Zeitschrift: Schweizerische Bauzeitung
Herausgeber: Verlags-AG der akademischen technischen Vereine
Band: 111/112 (1938)
Heft: 9

Wettbewerb für eine katholische Kirche Aarau

Aus dem Bericht des Preisgerichts

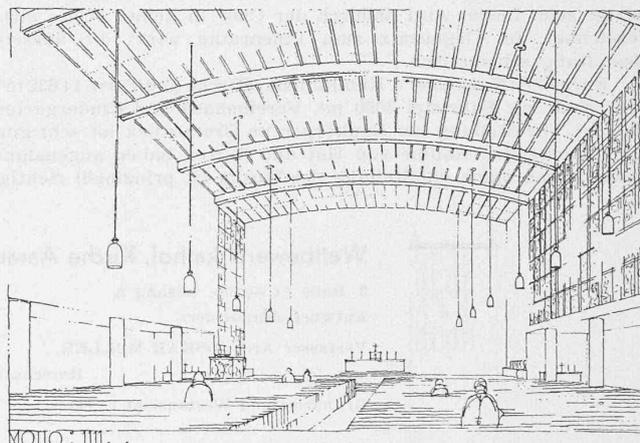
Entwurf «77777», Lösung A. Kubikinhalte: Kirche und Turm 15573 m³, Pfarrhaus, Vereinshaus, Kleinkinderschule, Sigristenwohnung 5408 m³. Die Stellung der Kirche zur Kreuzung Laurenzenvorstadt-Tellirain ist richtig, der Vorplatz sollte jedoch tiefer sein. Die Stellung des Turmes ist zu verstehen aus der Absicht, eine Staffelung der drei Gebäudeteile zu erreichen, die auch sehr harmonisch ist. Durch die Stellung der Gebäude an der Westgrenze der Liegenschaft ist eine grosse zusammenhängende Parkfläche erhalten geblieben, die für Pfarrhaus und Kindergarten sehr angenehm ist. Eine ganz geringe Verschiebung der Kirche nach Osten, ohne Nachrücken des Pfarr- und Vereinshaustraktes, ist erwünscht. Die ganze Grundrissanlage ist von erfreulicher Klarheit und Einfachheit.

Abgesehen vom Haupteingang entspricht der Grundriss der Kirche demjenigen bei Projekt B. Die an beiden Strassenseiten herumgeführte Vorhalle ist sehr reizvoll und auch praktisch. Bezüglich der Gestaltung des Innenraumes und der äusseren Behandlung der Kirche gelten die Bemerkungen zu Projekt B; hier noch mehr als dort ist der unbestuhlte Raum zu knapp.

Der im allgemeinen gute Grundriss von Pfarr- und Vereinshaus weist noch folgende Mängel auf: Ein Sprechzimmer ist gefangen, das

Bureau des Sekretärs ist nicht für sich abgetrennt, die Schlaf- und Arbeitsplätze der Geistlichen liegen in einem Raum und sind etwas knapp bemessen, das letzte gilt auch vom Saalzugang; die Garage fehlt. Der im Untergeschoss vorgesehene Paramentenraum würde besser in den oberen Teil der Sakristei verlegt. Anerkennenswert ist die schöne Gestaltung des Saales. Die äussere Durchbildung von Pfarrhaus und Vereinshaus ist sehr reizvoll und lebendig gestaltet.

3. Rang ex aequo.
Lösung A.
Entwurf «1111».

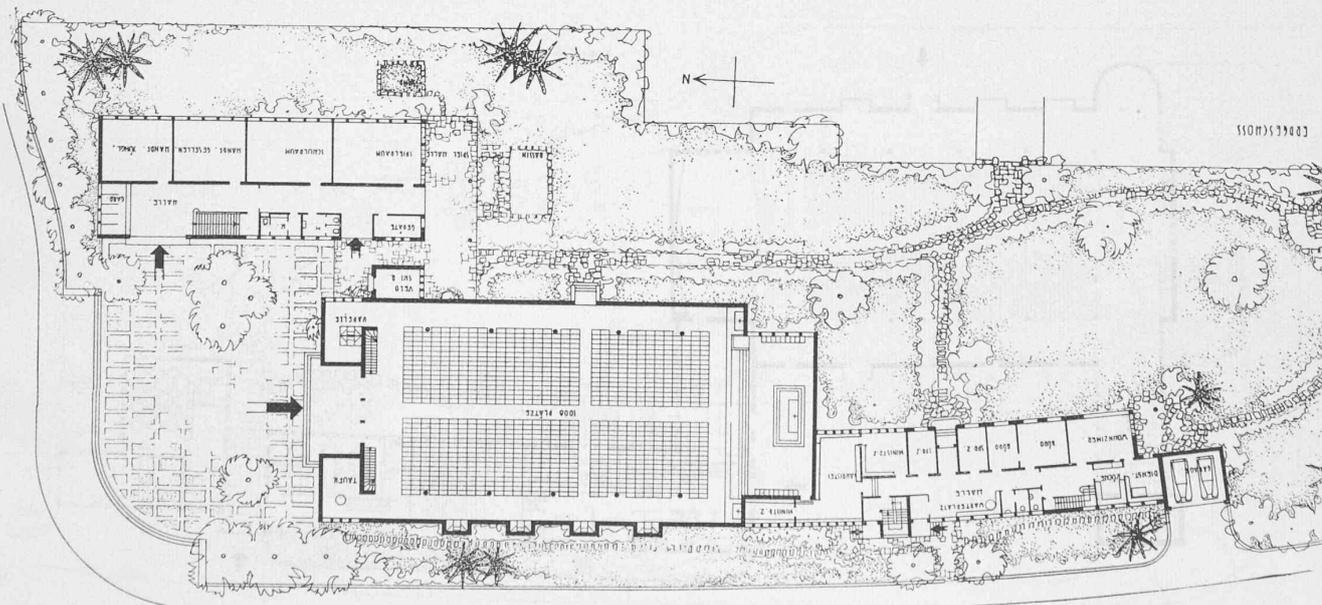
Entwurf «1111». Kubikinhalt: Kirche und Turm 12 375 m³,
Vereinshaus 3618 m³, Pfarrhaus 3548 m³. Die Anordnung
der Baukörper nützt die Möglichkeit der Situation A zu
wenig aus. Der Turm ist bloss als Abschluss des
Tellirains (Projektierte Brücke) motiviert, er
beherrscht weder die Laurenzenvorstadt noch die
Poststrasse. Anzuerkennen ist die weitgehende
Erhaltung des Parkes. Die Anlage eines
Kirchenvorplatzes ist zu begrüßen. Die sich an der
Poststrasse lang hinziehenden Baukörper sind
nicht aufeinander abgestimmt, auch ist die
grosse Fensterwand des Kirchenschiffes nach dieser
Seite wegen der Witterungseinflüsse und des
Lärms des Kasernenhofes abzulehnen.

Im grossen und ganzen ist die Anordnung des
Grundrisses gut, jedoch sind folgende Mängel zu
erwähnen: Die Erweiterungsmöglichkeit des
Kindergartens fehlt; der Haupteingang zum
Vereinshaus ist noch ungelöst; die nahezu
gleichwertige Ausbildung von Pfarrhaus- und
Sigrüsteneingang; die Anlage der Beichtstühle
nur auf einer Seite. Der Kirchenraum weist gut
abgestimmte Proportionen auf. Die ganz einseitige
Belichtung des Innenraumes mag durch die Nähe
des Kasernenhofes gerechtfertigt sein. Leider wird
dadurch der Chor in keiner Weise ausgezeichnet.
Im Gegensatz zum Innenraum wirkt die äussere
Gestaltung schematisch.

2. Rang, Lösung A
Entwurf
«Stadtkirche I».
Verfasser Arch.
J. SCHÜTZ, Zürich

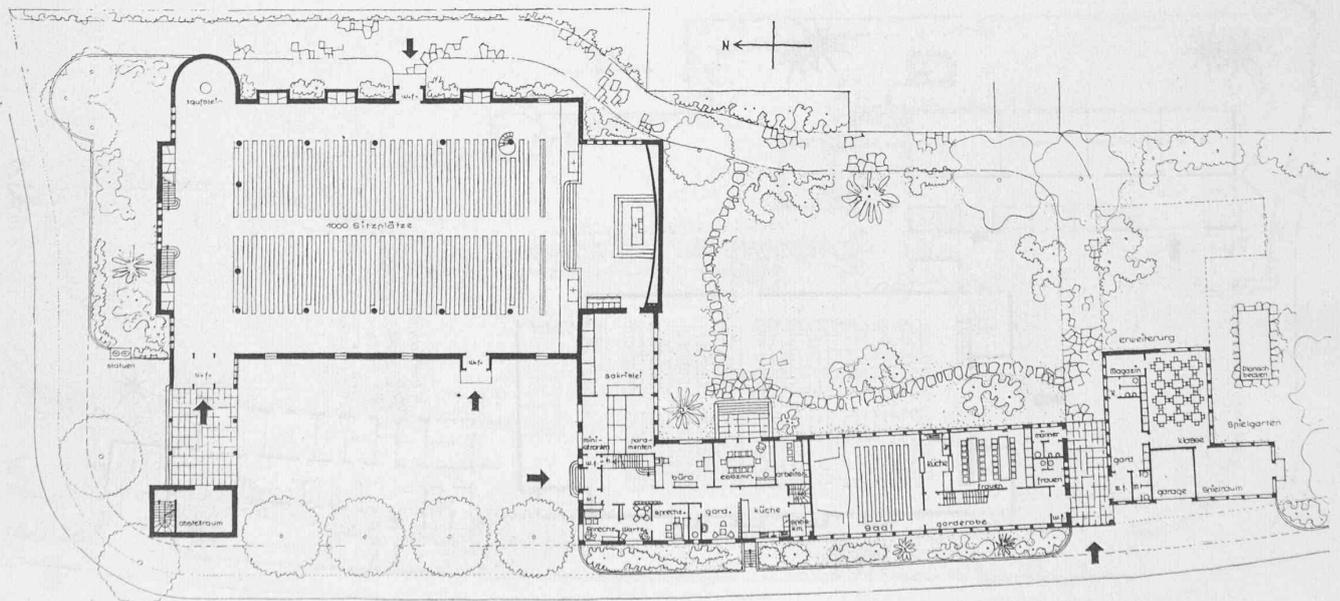
Entwurf «Stadtkirche I». Kubikinhalte: Kirche und Turm 16800 m³, Pfarrhaus 2566 m³, Kl.-Kinderschule und Vereinshaus 3397 m³. Die Angliederung der verschiedenen Gebäude an den Kirchenbaukörper ist nicht zwingend, besonders störend sind die Winkelform und Höhe des Vereinshauses, die Lage der Spielhalle und die Stellung und Höhe des Turmes. Die Kirchenbesucher betreten von der Laurenzenvorstadt her eine grosse, in der Höhe der Kirche gedeckte Vorhalle, in der eindrucksvoll drei Kreuze aufgestellt sind. Durch die grossen Ausmasse und Anlage dieser Halle wird aber dem Chorraum manches vorweg genommen.

Die Orientierung des Pfarrhauses gegen Westen und gegen die Kasernen ist nicht ideal. Das Vereinshaus ist sehr zweckmässig und schön eingeteilt. Die anstossende Garage ist nicht nur weit vom Pfarrhaus entfernt, sie beeinträchtigt auch die Feierlichkeit der Hauptfront.

Der Grundriss der Kirche ist grosszügig und klar. Die Lichtführung betont den Vorraum, in dem besonders schön ein Baldachin aufstellung findet. Sein Dach ist eine sinnvolle Antwort auf die Quertonnen des Schiffes, die zum Chor geleiten. Die An-

ordnung der Tonnen mit den Säulen sowie die Fensteraus-
bildung sind zwar entliehen, jedoch mit viel Empfindung
verarbeitet. Der unbestuhlte Raum ist knapp.

Der Zugang zum Pfarrhaus quer durch den Garten ist
störend, die Anlage der Sprech- und der Wartezimmer
ist ungenügend. Der Raum für den Sekretär fehlt. Die
Studierzimmer sind zu knapp bemessen und nicht vom
Schlafraum getrennt. Der Ministrantenraum im Keller
ist unzweckmässig. Die Anlage des Kindergartens ist
günstig, Schul- und Spielräume haben beidseitige
Belichtung.

1. Rang, Lösung B, Entwurf «77777». Verfasser Arch. WERNER STUDER, Solothurn
Grundriss und Westfassade 1:700
Schnitt durch Kirche gegen Altar 1:700

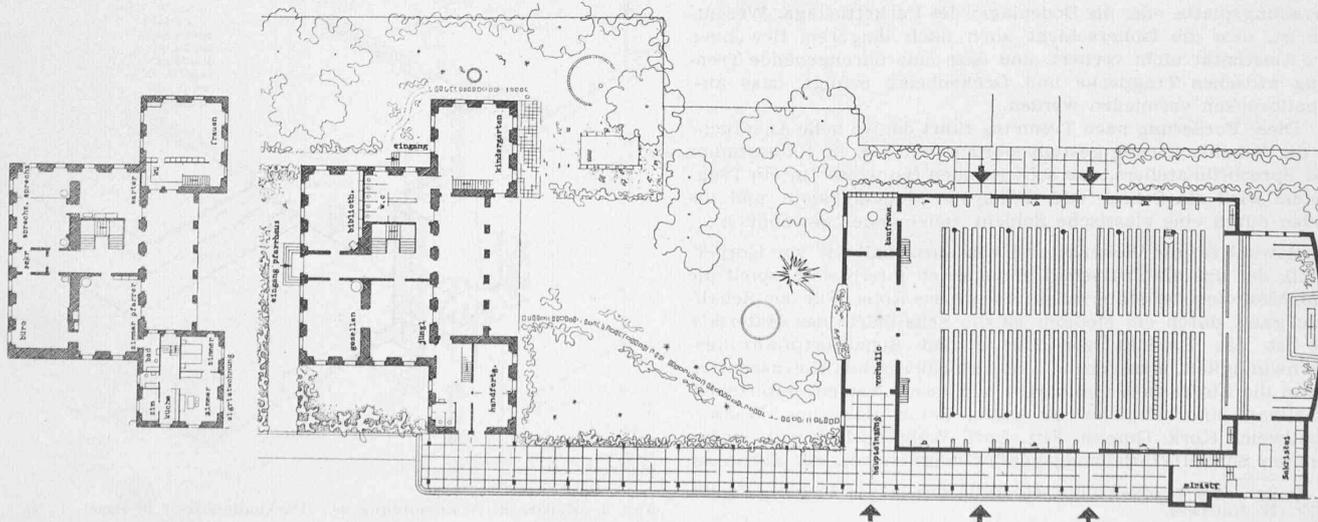
Entwurf «77777». Lösung B. Kubikinhalt: Kirche
und Turm 16 815 m³ einschl. Verbindungshalle.
Anbauten am Feerhaus keine. Umbaukosten
mässig. Das Feerhaus ist unberührt in seiner
Umgebung und äusseren Form erhalten. Der
nach Süden zurückversetzte Turm nimmt
einerseits willkommene Distanz vom Feerhaus,
erzeugt andererseits wohltuende Verhältnisse
gegenüber Feerhaus und Nordfassade der
Kirche und wird von der Bahnhofstrasse
besser sichtbar. Die lang ausgedehnte
Vorhalle bringt eine grosse Bindung und Ruhe
in die Anlage. Sie empfängt die Kirchenbesucher
von beiden Richtungen der Poststrasse her
und leitet sie zu den Eingängen hin. Ferner
bildet sie eine gedeckte Verbindung
zwischen Pfarrhaus und Sakristei. Wohltuend
empfindet man die Belassung des Parkes
zwischen Feerhaus und Kirche.

Am inneren Ausbau des Feerhauses ist folgendes auszusetzen: Es fehlt der zweite Kindergartenraum und dessen Erweiterungsmöglichkeit; ferner die Garage und der Abstellraum bei der Kirche. Der Aufgang zum Frauensaal durch die Garderobe der Kleinkinderschule ist störend. Die Unterbringung der Schlaf- und Studierzimmer der Geistlichen in einem Raume ist unzulässig. Pfarrhaus und Vereinshäuser sind nicht klar geschieden. Lage und Zugänglichkeit zum grossen Saal sind unbefriedigend. Dem grossen Saal fehlt auch die Teeküche. Die Klarheit der Situation ist erkaufte durch die Verlegung des Saales unter den Chor.

Der an sich klare Grundriss der Kirche zeigt einen etwas zu engen Haupteingang. Die vier Seiteneingänge gewährleisten wohl eine rasche Entleerung, dürften aber doch etwas störend sein, umso mehr als ihnen die Windfänge fehlen. Der Raum zeigt schöne Verhältnisse und einen guten Kontrast zwischen Seiten- und Hauptschiff. Etwas nüchtern wirkt die Form und Lage der Fenster. Die Durchgestaltung des ganzen Entwurfes zeigt Qualität und viele Feinheiten. Am Turm wäre eine teilweise Schliessung des Schallöffnungsschlitzes von Vorteil.
